# 大型トラックの動力伝達装置のリコールについて

## リコール届出番号2891

平成24年1月31日、UDトラックス株式会社は下記のリコールを国土交通大臣に届け出しました。

# 改善箇所説明図

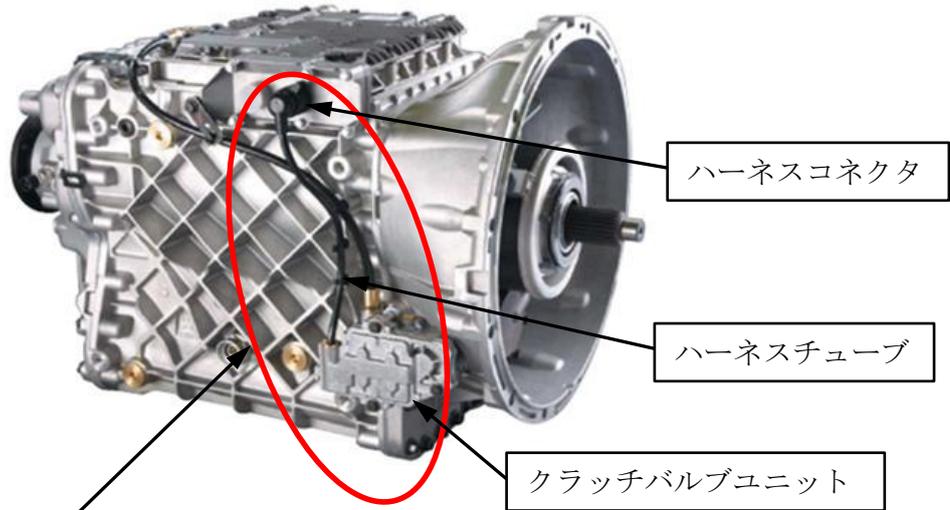
基準不適合発生箇所

大型トラックの機械式自動変速機において、クラッチバルブユニットのハーネスコネクタ部における防水用樹脂の充填が不十分なため、ハーネスコネクタ部に水がかかった場合、ハーネスコネクタ内部に水が浸入し、ハーネスチューブ内を通過してクラッチバルブユニット内に滞留することにより、クラッチバルブユニット内のマグネチックバルブが錆びて作動不良を起し変速できなくなり、最悪の場合、走行不能となるおそれがある。

全車両、クラッチバルブユニット一式（クラッチバルブユニット、ハーネスコネクタ、ハーネスチューブ）を対策品と交換する。

注：  内は、交換部品を示す。

識別：クラッチバルブユニットに、黄色ペイントを塗布する。
